JUSTIFICACIÓN	Código: FM-07-005
		Versión: 0
		Fecha de aprobación: 05-04-17
		Página 1 de 4

1. ASUNTO						
Modificación 3: al contrato OE 1102 de 2025, cuyo objeto es: "ESTUDIOS Y DISEÑOS TÉCNICOS DE LA FASE IV ZONA ACUÁTICA DEL PARQUE METROPOLITANO JUAN PABLO II EN EL DISTRITO ESPECIAL DE CIENCIA, TECNOLOGÍA E INNOVACIÓN DE MEDELLÍN". • Adición de recursos 02: por valor de Noventa y tres millones \$93.000.000 • Ampliación de plazo 03 : prórroga del plazo por ciento veinte (120) días calendarios contados desde el 26 de Junio de 2026 hasta el 23 de octubre de 2026

Asunto: PROPUESTA ADICIÓN Y AMPLIACIÓN

Asunto: Aprobación a la solicitud de adición y ampliación presentada mediante comunicado 127-REM-127 2026 EDU – Juan Pablo II – Fase IV

*Figura 1 Sección -0 + 280.00 del diseño hidráulico del aliviadero
Fuente: Diseños hidráulicos CASTENT (2025).*

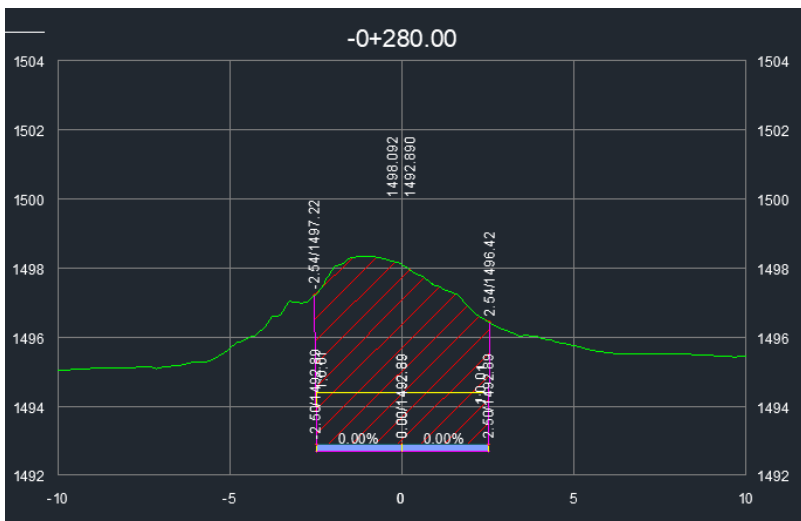
La estructura correspondiente al box culvert proyectado para el aliviadero fue definida hidráulicamente a partir del estudio hidráulico desarrollado por CASTENT (2025). La solución planteada corresponde a un box culvert con sección de 5,0 m de base y 1,5 m de altura, con una pendiente aproximada de 0,4%, distribuida en dos tramos de 0,39% y 0,41%, permitiendo así una capacidad hidráulica máxima estimada de 30,3 m³/s.

De acuerdo con la geometría preliminar planteada, el box culvert presenta una profundidad

de desplante promedio cercana a los 3,0 m, por lo que se considera una estructura relativamente superficial a lo largo de una longitud aproximada de 170 m.

Figura 4 Plan de exploración para el aliviadero
Fuente: Elaboración propia

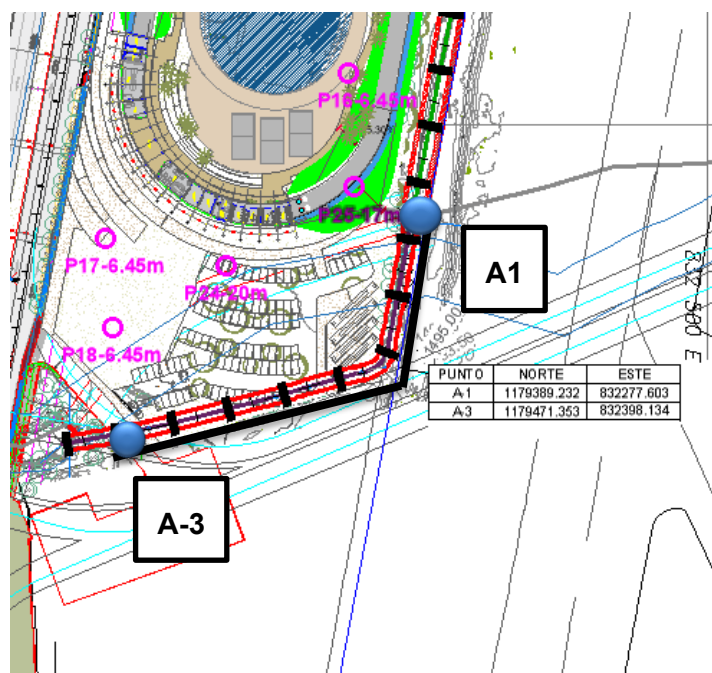
Se proyectan dos (2) perforaciones (*Figura 4*) con una profundidad de 15 metros cada una. Las profundidades de las perforaciones corresponden a aquellas que permiten verificar el nivel aluvial y/o aluvio torrencial, que ya se ha identificado en los trabajos previos efectuados por este grupo consultor en el parque Juan Pablo II. Lo anterior permitirá plantear de acuerdo con la obra civil proyectada, la mejor fundación para el sistema de box que se proyecta como aliviadero para la quebrada La Guayabala de parte de la EDU.

De acuerdo a lo anterior y las profundidades encontradas en la exploración del área de influencia directa, se infiere que 8 m corresponden a suelos en los que se puede efectuar el ensayo de penetración estándar, y los 7 m restantes a geo materiales que si deben ser rotados.

Consecuentemente, 2 perforaciones con 8 m en SPT darían 18 m, y 2 con 7 m rotados, ascendería a una cantidad de 14 m.

Figura 5. Definición de elementos de Diseño

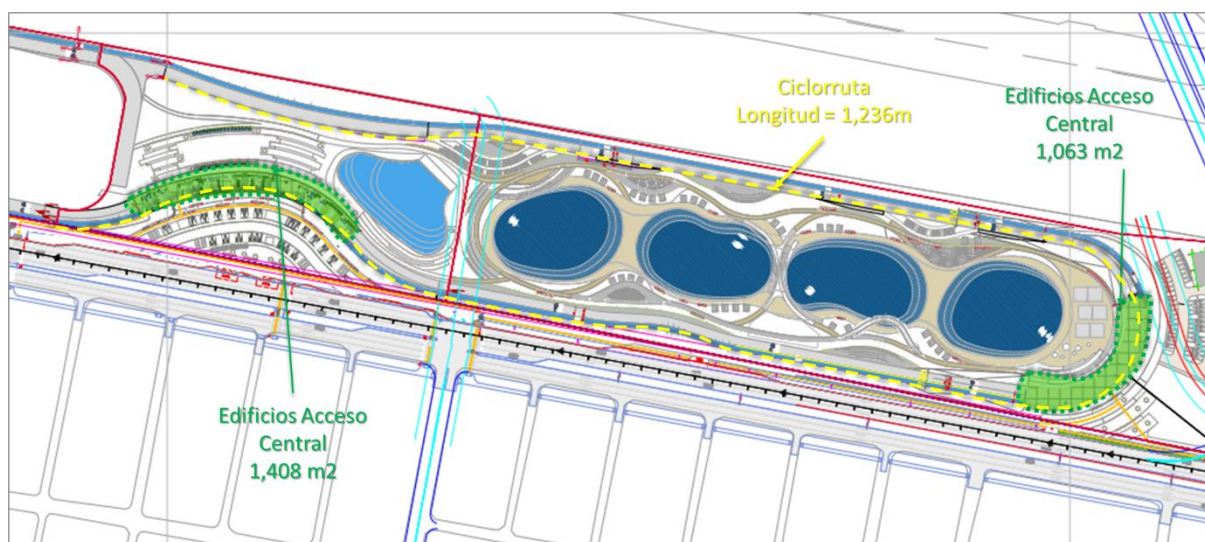
Este componente corresponde a las redes internas propias de las edificaciones, aplicables a los dos edificios de acceso del proyecto: Plazoleta de Acceso Central y Plazoleta de Acceso Sur. Para este alcance se contempla el desarrollo integral de los siguientes diseños:

Para el diseño de redes internas, se consideran los edificios asociados a los portales de ingreso central y acceso sur, para lo cual se tiene un área total de 2.471 m2.

Figura 6 Area piscina de olas
Fuente: Plano elaborado por arquitectura – EDU

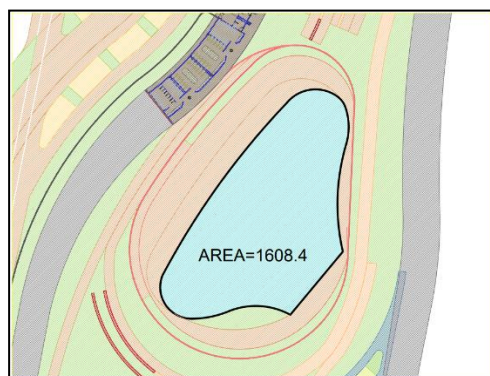
La piscina de olas proyectada corresponde, por el contrario, a una infraestructura hidráulica especializada, sometida a condiciones dinámicas, solicitaciones hidrodinámicas variables y requerimientos de operación que exceden de manera significativa los alcances de un diseño estructural convencional de urbanismo.

En este sentido, la piscina de olas requiere un estudio estructural especializado que excede los alcances de un análisis convencional regulado únicamente por la NSR-10. La complejidad hidráulica y dinámica de la infraestructura obliga a aplicar normas internacionales específicas (ACI 350, ACI 350.3, ACI 351.3R, ASCE 7) y metodologías avanzadas de simulación (CFD,

En virtud de lo anterior, y considerando que el alcance requerido no puede ser adecuadamente reconocido mediante los ítems actualmente existentes en el contrato marco, nos permitimos presentar la siguiente propuesta correspondiente a obra extra para el desarrollo del diseño estructural especializado de la piscina de olas:

Ítem	Descripción	Un	Cant	V/Unitario	V/Parcial
OE	Diseño estructural especializado de piscina de olas. Incluye la modelación y diseño estructural de los elementos asociados a la piscina y sus estructuras complementarias, considerando las solicitaciones hidráulicas y dinámicas transmitidas al sistema estructural. Comprende el análisis estructural avanzado, diseño de cimentaciones y elementos de contención, revisión de condiciones de servicio y durabilidad, elaboración de memorias de cálculo, planos constructivos, detalles estructurales, cantidades de obra y coordinación interdisciplinaria requerida para el desarrollo del proyecto. Incluye modelación BIM de acuerdo con el protocolo establecido por la Entidad. El diseño deberá realizarse conforme a la NSR-10 y demás normativas nacionales e internacionales aplicables para estructuras hidráulicas especializadas.	m2	1,608	\$24.583	\$39.528.821
